7営設第2428号
令和7年11月27日

福岡県建築都市部営繕設備課長

新福岡県立美術館新築工事設計図書に関する質疑回答書

構造設計者 有限会社箱構造設計事務所 一級建築士事務所 東京都知事登録 第36591号 構造一級建築士 第1325号 一級建築士登録 第122854号 金福義重	発注者 福岡県建築都市部営繕設備課 福岡市博多区東公園7番7号	設計者 株式会社隈研吾建築都市設計事務所 KENGO KUMA & ASSOCIATES 一級建築士事務所 東京都知事登録 第32752号 管理建築士登録 第318352号 宮原賀次	工事名称 新福岡県立美術館整備事業実施設計業務委託
			日付 令和7年3月 面番号 S-024

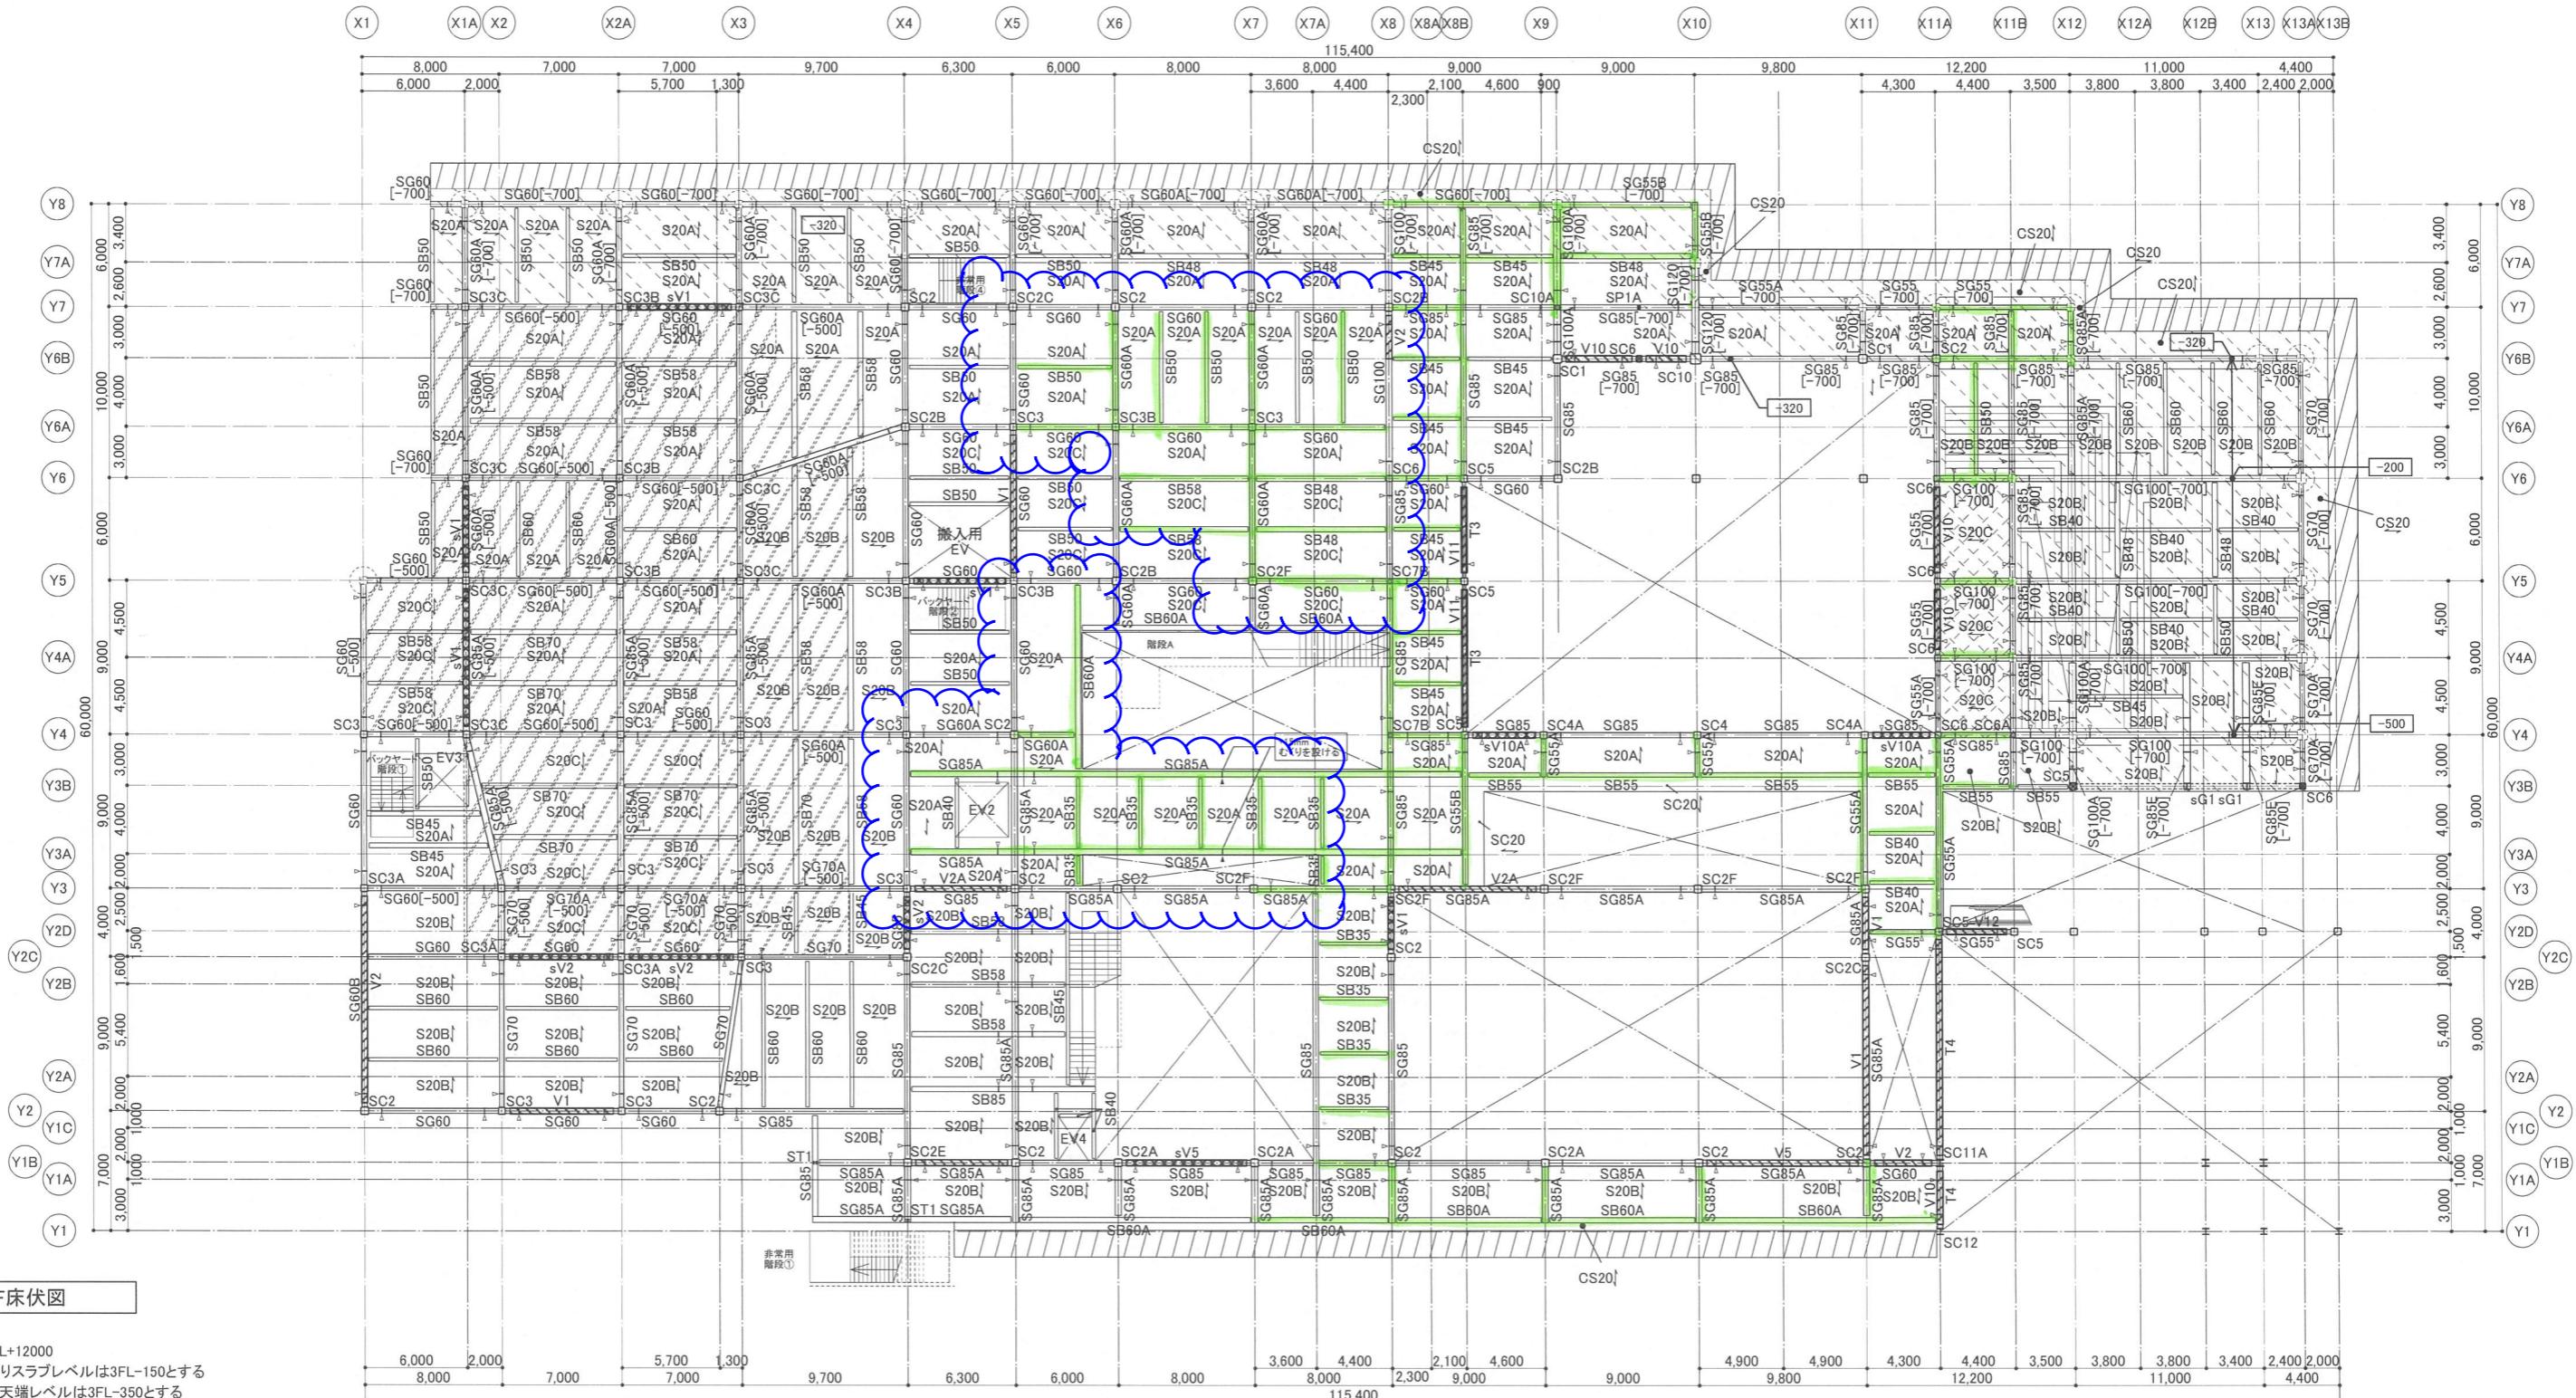
NO	図面番号	質 疑	回 答
1	数量書 P. 120	耐火塗装において、数量書に平滑仕上と記載があるものとないものが計上されておりますが、使い分け範囲詳細を提示願います。	別紙(S23~30)を参照ください。耐火塗装部は全数平滑仕上とします。
2	L-08 L-11(3)	築地塀改修において、天端の仕上がり下記の様ににくい違います。詳細図(4) 築地塀 撤去 仕上げの洗い出し平板を正と考えて宜しいでしょうか。 ・施設計画平面図…テラゾーブロック ・詳細図(4) 築地塀 撤去 仕上げ…洗い出し平板	洗い出し平板を正とします。
3	L-11(8)	詳細図(8) 植穴客土において、中木の一覧表が不明ですので提示願います。	中木の植穴客土は高木H3.0m以上の幹周20以上~25未満と同等とします。
4	A-089-14	雑詳細図_部分詳細図(14)において、基礎のD寸法及び配筋要領が不明ですので、提示願います。	鉄筋 D13 タテヨコ @200 とします。 根入れ深さ300mmとします
5	L-11(9)	詳細図(9)において、下記側溝・樹蓋の材質・耐荷重等 詳細が不明ですので提示願います。 ・浸透側溝(化粧蓋) ・浸透側溝(砂利化粧蓋) ・SM 砂利化粧蓋	AIB外構の樹蓋の材質:スチール蓋(共通) 耐荷重:歩行用(共通)とします。
